Art.-nr. 1888 600 150 och 1888 998 101

Bild 2: Koppling, ändrad konstruktion

Bild 1: Koppling

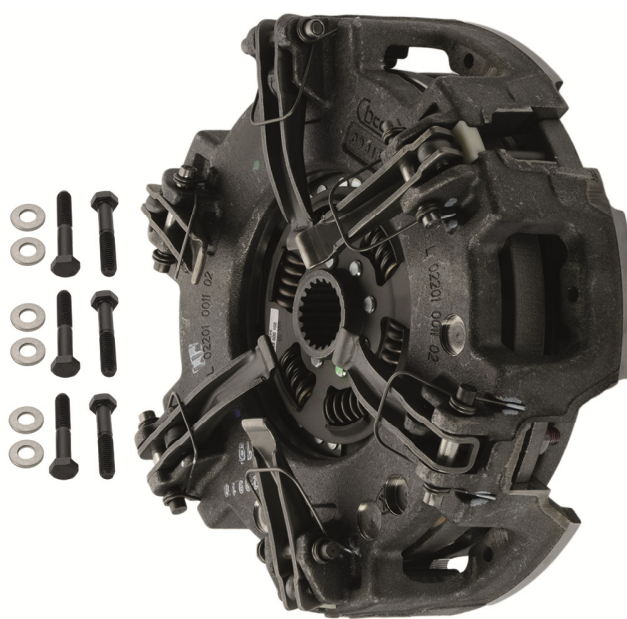
Kopplingarna med ventilerade kopplingshus, torsionsfjädrar och sinterbelägg (art.-nr. 1888 600 150 och 1888 998 101) ersätter kopplingarna (art.-nr. 1888 600 117, 1888 600 119 och 1888 634 006).

Kopplingen med ventilerat hus kan monteras utan att svänghjulet modifieras.
Sex skruvar M8x1,25x45 medföljer.
